ПАСПОРТ ДОСТУПНОСТИ

объекта социальной инфраструктуры (ОСИ)
N 2.35/2024

**Муниципальное бюджетное дошкольное
образовательное учреждение «Детский сад
комбинированного вида №36 «Жемчужинка»**

Исполнитель: МБДОУ «ДСКВ №36 «Жемчужинка»
Заказчик: Управление образованием Администрации г. Юрги

Фото 15 Лестница (наружная)

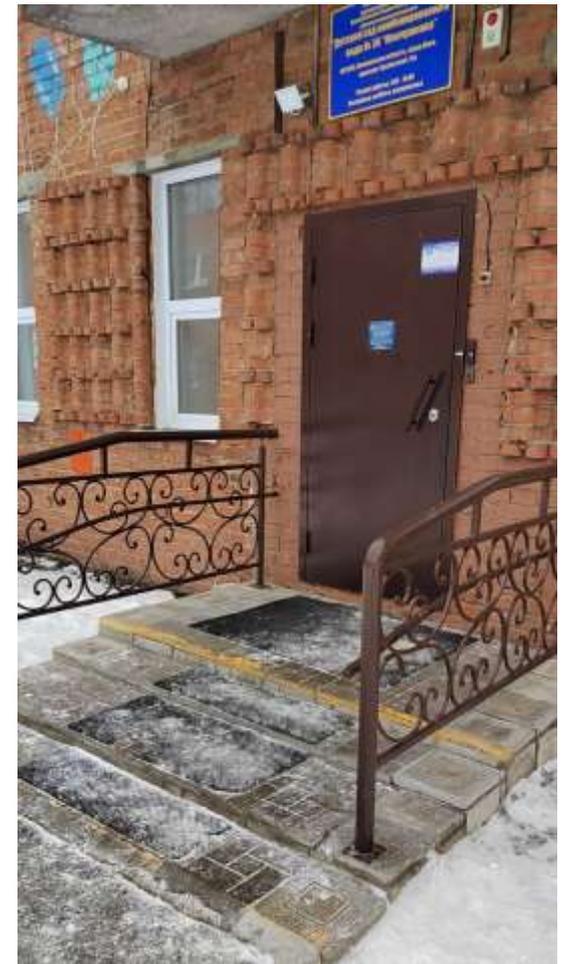
2.1	Лестница (наружная)	Есть		Фото 13-15	<p>1. Ширина лестничных маршей внешних лестниц: 2 ступени имеют размер 0,3м, 1 ступень – 0,49 м. Разная высота подъема ступеней (подступенков) от 0,06-0,08 м. Количество подъёмов наружной (крыльца) – 2. Поперечный уклон ступеней должен 10 %, между маршами имеется горизонтальная площадка.</p> <p>2. Ограждение лестницы выполнено поручнями не соответствующим техническим требованиям к опорным стационарным устройствам. Высота поручня от его верхней части до поверхности проступи ступеней составляет 1,2м</p> <p>3. Отсутствуют тактильно-контрастные напольные полосы, выполняющие функцию предупреждения, отсутствует контрастная маркировка на краевых</p>	О, Г,С,У, К	<p>1. Ширина лестничных маршей внешних лестниц на участках проектируемых зданий и сооружений должна быть не менее 1,35 м. Для таких лестниц на перепадах рельефа ширину проступей следует принимать от 0,35 до 0,4 м (иликратно этим значениям), высоту ступеней – от 0,12 до 0,15 м. Все ступени лестниц в пределах одного марша должны быть одинаковыми по форме в плане, по размерам ширины проступи и высоты подъема ступеней. Поперечный уклон ступеней должен быть не более 20 %. Не следует применять на путях движения МГН ступени без подступенков. В марше лестниц, расположенных на продолжении тротуара или пешеходной дорожки, должно быть 3–12 ступеней, между</p>	Текущий ремонт

2. С двух сторон одно- и многомаршевых внешних лестниц следует предусматривать непрерывные по всей их длине ограждения и поручни в соответствии с ГОСТ Р 51261 Высоту поручня определяют от его верхней части до поверхности проступи ступеней и принимают 0,9 м. Края поручней со стороны пешеходных путей должны быть расположены в одной вертикальной плоскости с границами проходной части внешней лестницы. При расчетной ширине проходной части внешней лестницы 4 м и более следует предусматривать центральные двусторонние поручни. Они могут выполняться с разрывом в плане на горизонтальных площадках. Перед нижним и верхним маршами внешней лестницы следует предусматривать завершающие части поручней, которые должны быть горизонталь-

1. Привести лестницу (наружную) в соответствие с п.5.1.12. СП 59.13330.2020.
2. Выполнить устройство поручней согласно ГОСТ 51261 и п.5.1.13. СП 59.13330.2020.

Фото 18 Дверь (входная)

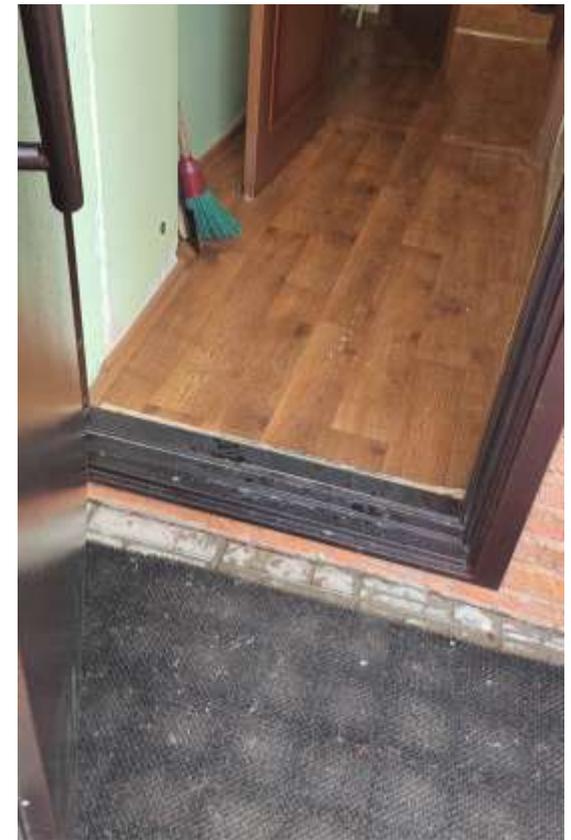
2.4	Дверь (входная)			Фото 17,18	<p>1. Имеется кнопка вызова персонала установлена в соответствие с п.8.1.7 СП59.13330.2020.</p> <p>2. Имеется перепад высот входной площадки и тамбура – 0,16 м.</p> <p>3. Ширина входного дверного проема в свету – 0,95м,</p>	К, О, С	<p>2. В доступных входах в здание (сооружение) следует свести к минимуму разность отметок тротуара и тамбура. При перепаде высот входные площадки кроме лестницы должны иметь пандус. При ширине лестниц на основных</p>	Текущий ремонт
